**Avis sur le projet de centrale photovoltaïque au sol  
à Vendevre-sur-Barse (10) porté par  
Kronos Solar Projects France**

n°MRAe 2022APGE43

Nom du pétitionnaire	Kronos Solar Projects France
Commune	Vendevre-sur-Barse
Département	Aube (10)
Objet de la demande	Centrale photovoltaïque au sol
Date de saisine de l'Autorité environnementale	21/02/22

**Figure 4 - vue de profil des panneaux**

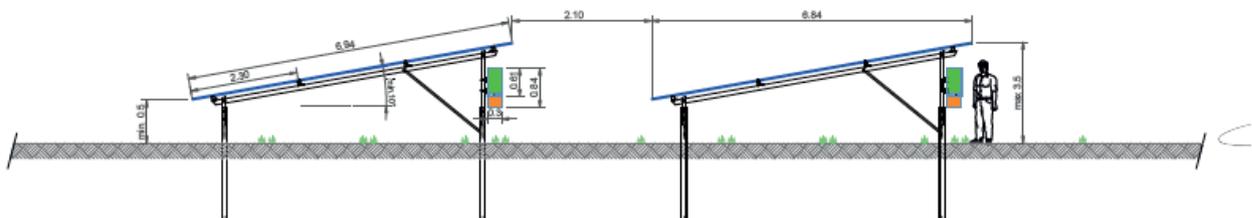
Les tables seront positionnées sur des supports fixes maintenus au sol par des pieux battus dans le sol. La profondeur d'ancrage des pieux dans le sol n'est pas indiquée. Or l'Ae rappelle que le projet est en zone d'inondation par remontée de nappe, et que par conséquent, celle-ci doit être assez proche de la surface du terrain naturel.

L'Ae s'est interrogée sur l'impact du système d'ancrage par rapport à la nappe, notamment au moment des travaux ou en cas d'incendie de la centrale. Elle note également qu'il y a lieu d'évaluer le risque de contamination des eaux pluviales par du zinc et un transfert vers la nappe sous-jacente et de comparer les 2 modalités d'ancrage possibles (pieux, ou sur longrines ou massifs en béton).

**L'Ae recommande d'indiquer dans le dossier la surface totale de panneaux à installer (surface projetée au sol), la profondeur d'ancrage des pieux, la profondeur du toit de la nappe d'eau souterraine et, s'il y a lieu, les mesures prévues pour éviter ou réduire le risque de pollution de la nappe par les pieux, notamment en raison du zinc de leur probable galvanisation.**

**À défaut, l'Ae recommande l'utilisation de fondations moins invasives que les pieux, par exemple sur longrines ou massifs en béton.**
